UWAGA:  
KOLOR ZIELONY - ZMIANY W DOKUMENTACJI  
NANIESIONE NA ZLECENIE INWESTORA  
W DNIU 15.07.2009

TEMAT: MODERNIZACJA SALI WIDOWISKOWEJ DOMU STRAŻAKA W WILKOWICACH, PRZY UL. STRAŻACKIEJ 3

TREŚĆ RYS.: PRZEKRÓJ PODŁUŻNY

NR RYS.: 5

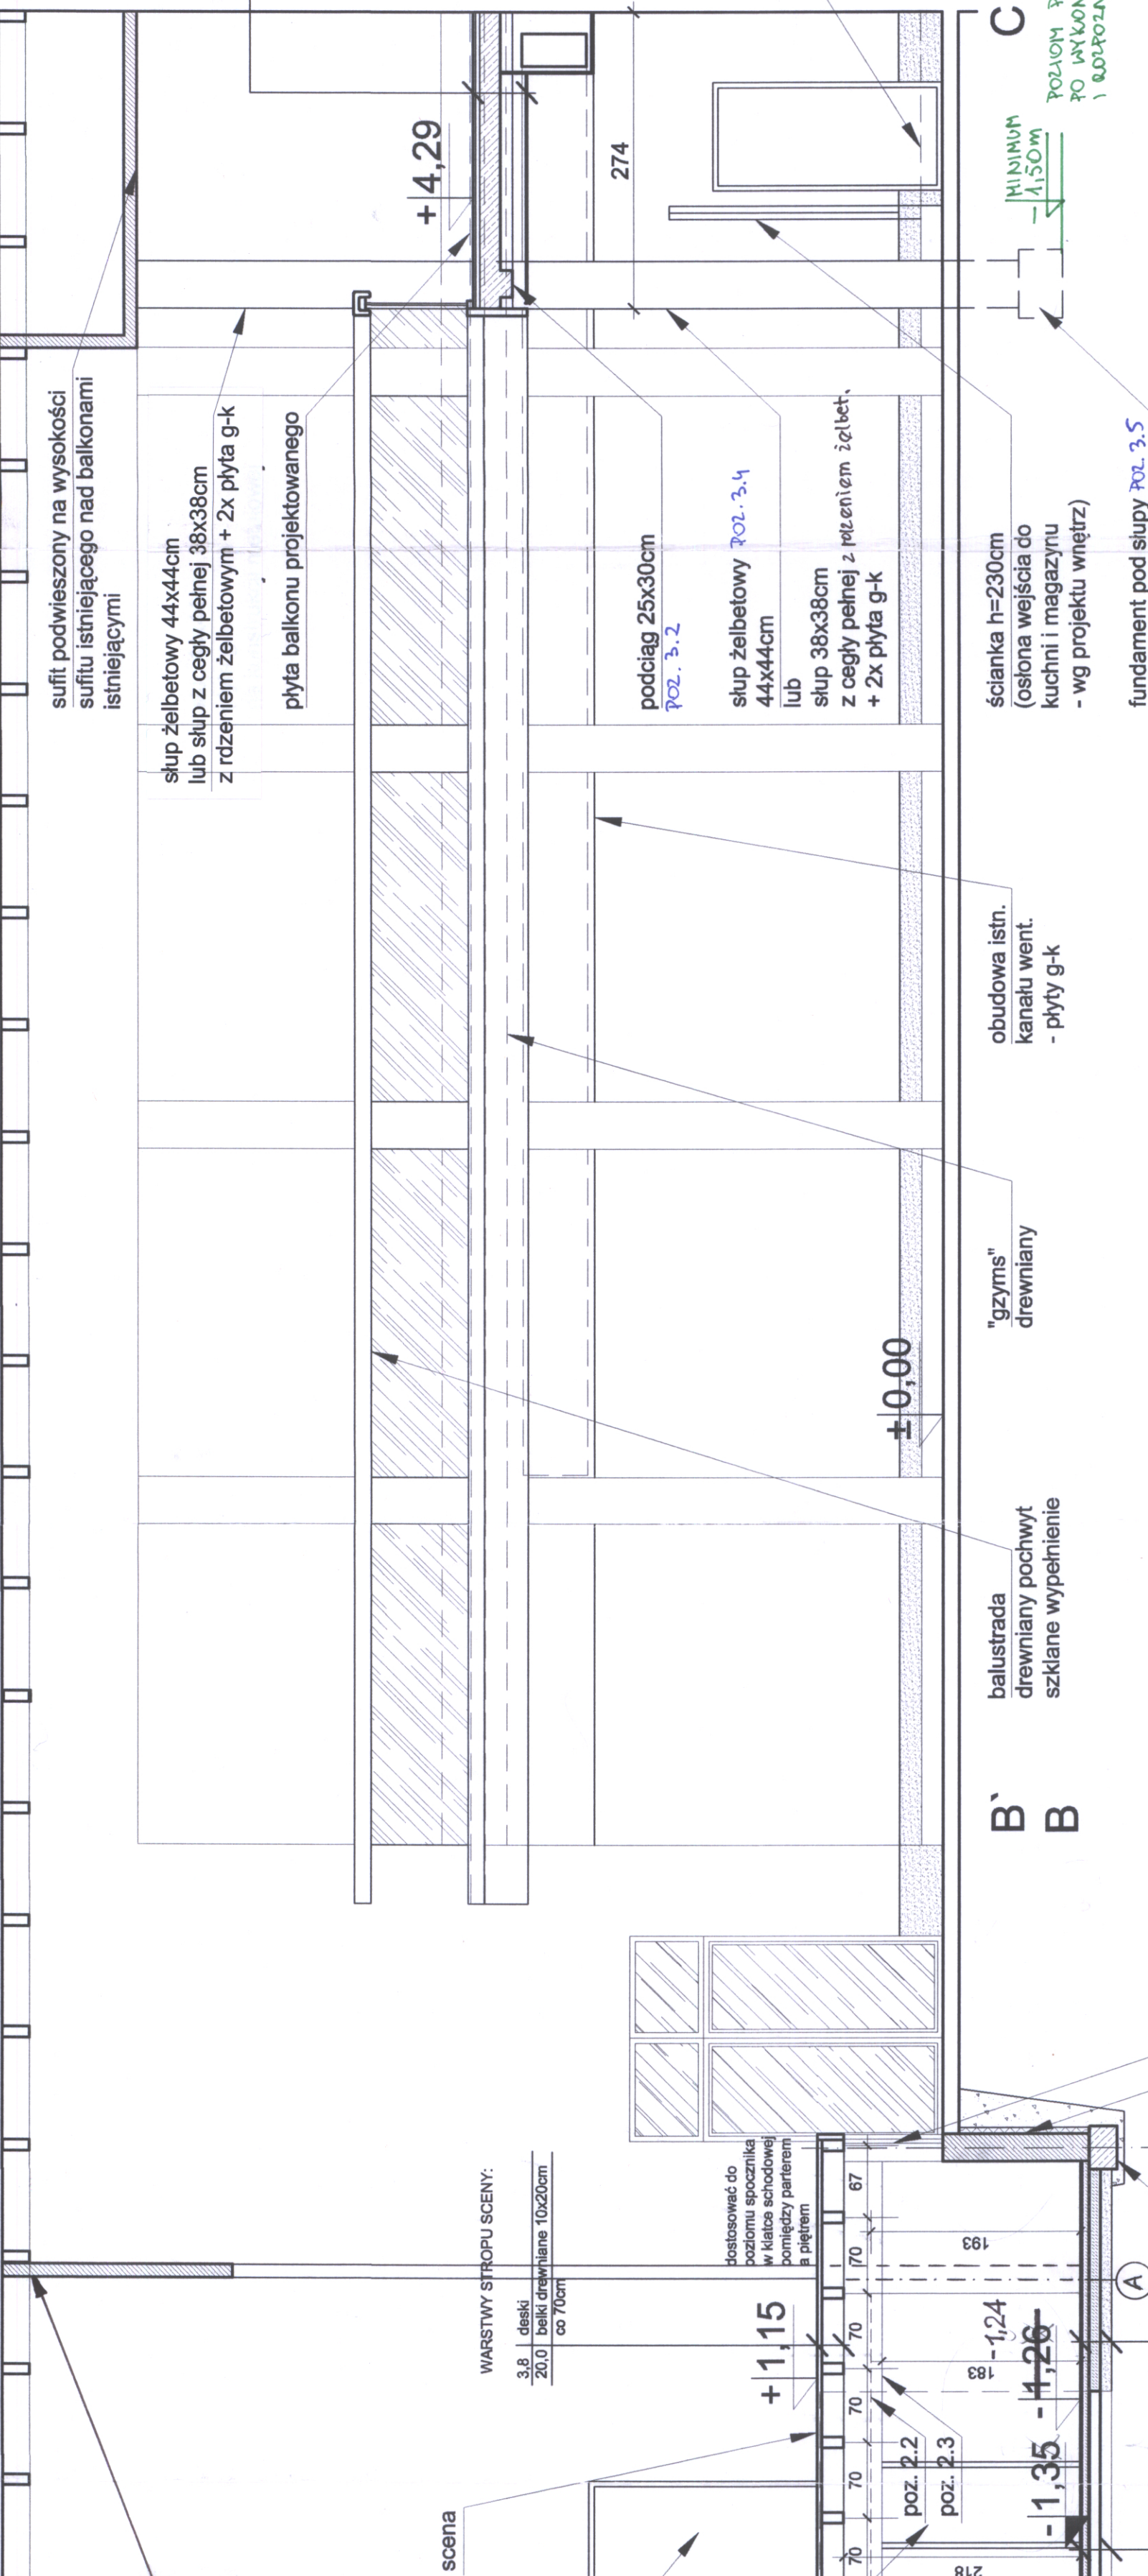
UWAGA:  
odległość ściany w osi A  
od istniejącej ściany sali za sceną  
należy dostosować na miejscu budowy  
tak aby frontowa płaszczyna ściany  
chowala się za czwartą belką kasetonu

pod sceną - piwniczka  
h~215cm  
pełniąca rolę magazynu  
stołów i krzeseł  
poziom ~ -1,26m - - 1,24

ISTNIEJĄCY PODCIĄG NALEŻY  
ROZKUTOWAĆ ŚCIANĄ GR.25CM  
Z CEGŁY PEŁNEJ

UWAGA:  
KOLOR NIEBIESKI - ZMIANY I DOKUMENTACJI  
NANIESIONE NA ZLECENIE INWESTORA  
W DNIU 05.08.2009
